## Exemple d'aménagement mal conçu

L'avenue des Regains à Seynod, voie de liaison transversale, permet de relier la RD 1201 (ex route nationale 201 d'Annecy à Aix-les-Bains) à la RD 5 (Annecy-Vieugy par Sacconges). Trois giratoires sont implantés sur cette voie en pente d'environ 700 mètres de longueur dont un à chaque extrémité. Celui, sis en partie supérieure, est dans le prolongement de l'avenue de Champ-Fleuri; il permet aussi la liaison avec le centre commercial de Périaz et sa zone urbanisée.

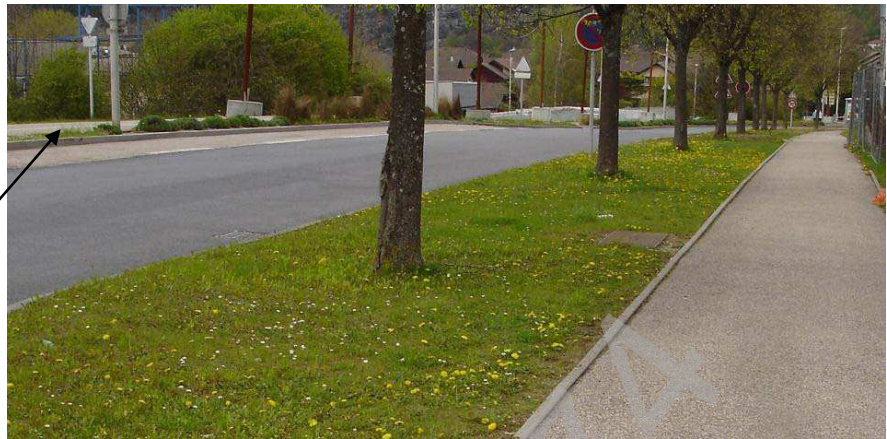
Une piste cyclable bidirectionnelle longe l'avenue, côté gauche, dans le sens descendant. L'accès à cette piste depuis la partie supérieure de la voie s'avère très délicat car il est contigu à la voirie automobile et à contre sens de circulation automobile.

Du giratoire, il convient de circuler sur la bande cyclable extérieure, signaler aux véhicules que l'on ne va pas emprunter la voie des Regains et aussitôt après l'amorce de celle-ci bien tendre la bras droit en espérant que l'automobiliste arrivant à droite ne va pas démarrer trop tôt. En effet, pour accéder à la piste cyclable, il faut ralentir sa vitesse afin de négocier un virage en épingle (voir tracé ci-dessus) la piste étant contiguë à la voirie des véhicules à moteur.

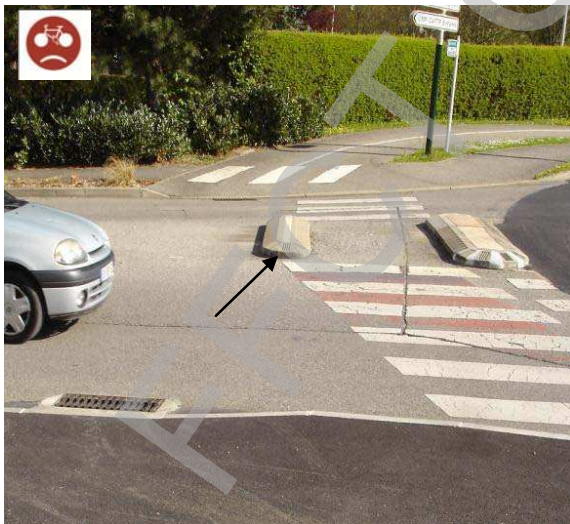
L'implantation d'un abribus a rogné sur la piste bidirectionnelle avant le giratoire intermédiaire.

Les travaux sont récents; quelle solution pour les cyclistes va être mise en place au niveau de cet étranglement ?

Intersection avec voie de circulation, dans le sens descendant au giratoire intermédiaire

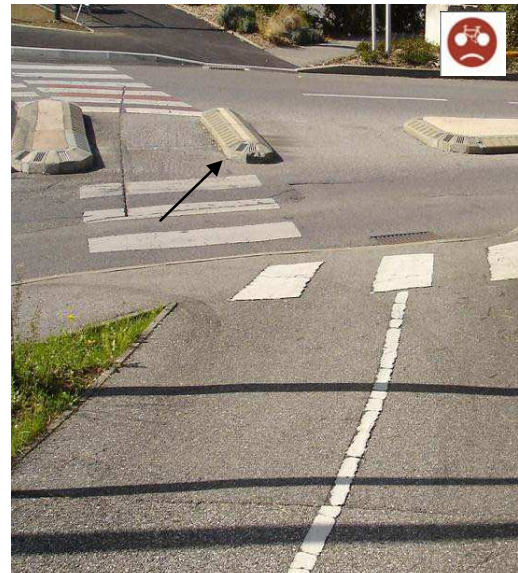
Au niveau du giratoire intermédiaire la piste cyclable est coupée par une voie de circulation. Aucun panneau de signalisation, ni de marquage au sol ne mentionnent cette traversée qui, certes, se fait à proximité d'un passage piétons.
